ATTRAKTIVIERUNG DER VERBINDUNGSBAHN

Wien Hütteldorf – Wien Meidling

Gutachterliche Stellungnahmen zum „1. Änderungsprojekt 2026“

Wien, am 03.08.2026

Abbildung Lageplan; Quelle: 317-2 VBB LP Sach-Kulturgüter

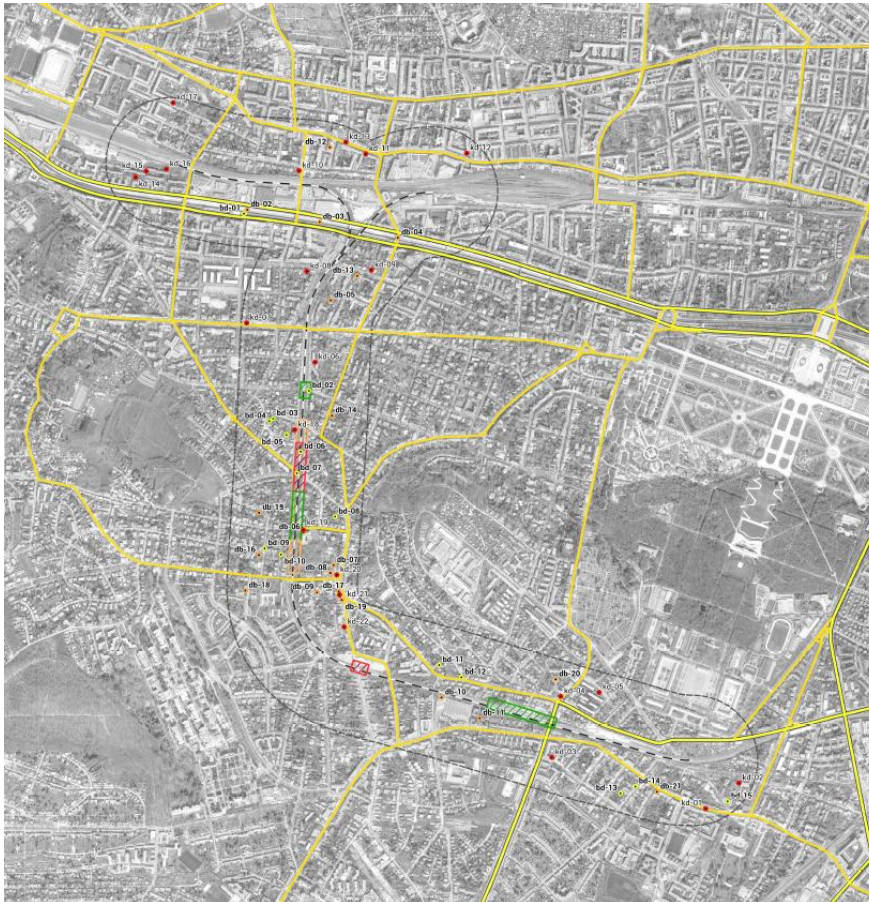
Der engere Untersuchungsraum umfasste einen 200 m breiten Gebietsstreifen rechts und links der Trasse. Für die Untersuchung der Wirkung des Vorhabens auf Sachgüter wurde das Baufeld betrachtet. Ergänzend dazu wurde jener Bereich erfasst, in dem eine Beeinträchtigung der Nutzung von Gebäuden zu erwarten ist. Dieser Untersuchungsraum wurde mit 100 m beiderseits der äußeren Gleisachse definiert (100 m-Korridor). Teilbereiche der Technischen Infrastruktur sowie das lokale, untergeordnete Straßennetz wurden für den unmittelbaren Trassennahbereich (Projekthüllende) ermittelt, da hier mit Auswirkungen durch das Vorhaben zu rechnen ist.
